新模式将举模臂前端的模具挡块进行了改良。
 从2011年12月的订货开始，按新模式进行生产。

新 模 式

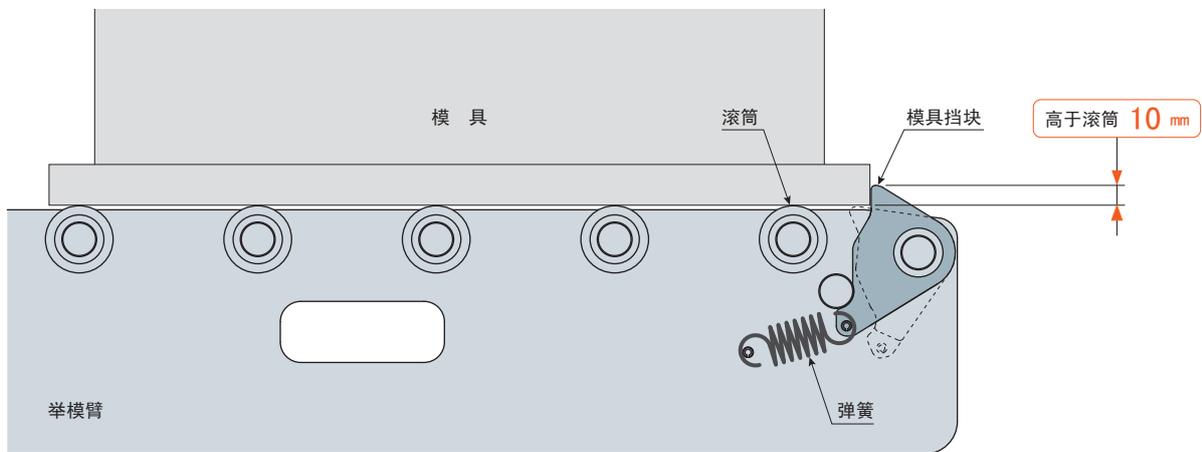
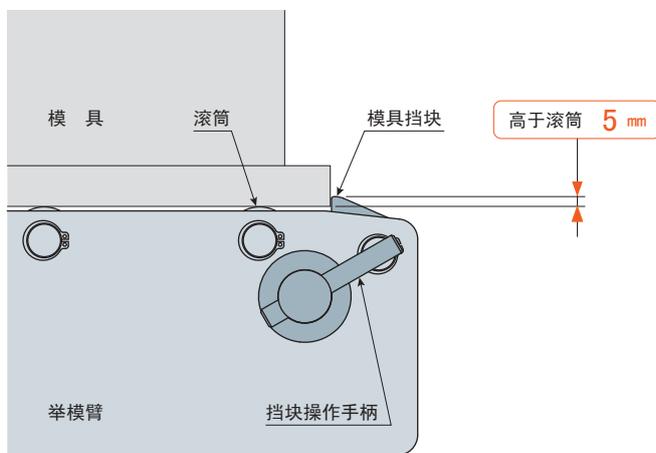
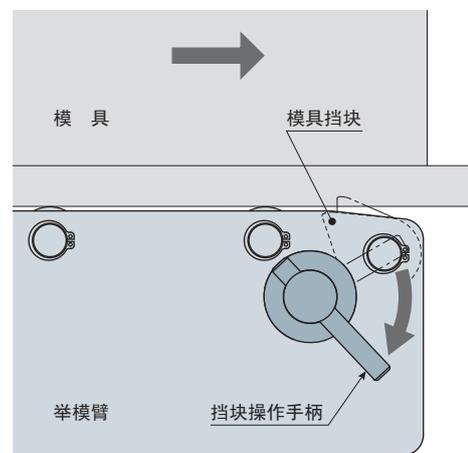
● 模具挡块高度增加

为了进一步确保模具更换的安全，模具挡块的高度由5mm变更为10mm。

● 废止模具挡块的操作手柄

使用旧模式时，可操作手柄将模具挡块放下，而新模式废止了挡块的操作手柄，避免了模具挡块一直放下的状态。在卸下挡块上的模具时，挡块同旧模式一样为放下状态，不会使模具下面受伤。

将模具往搬送台车上移动时，使用挡块操作手柄是方便的，但是为了确保安全，通过这次改良将此机能废止。
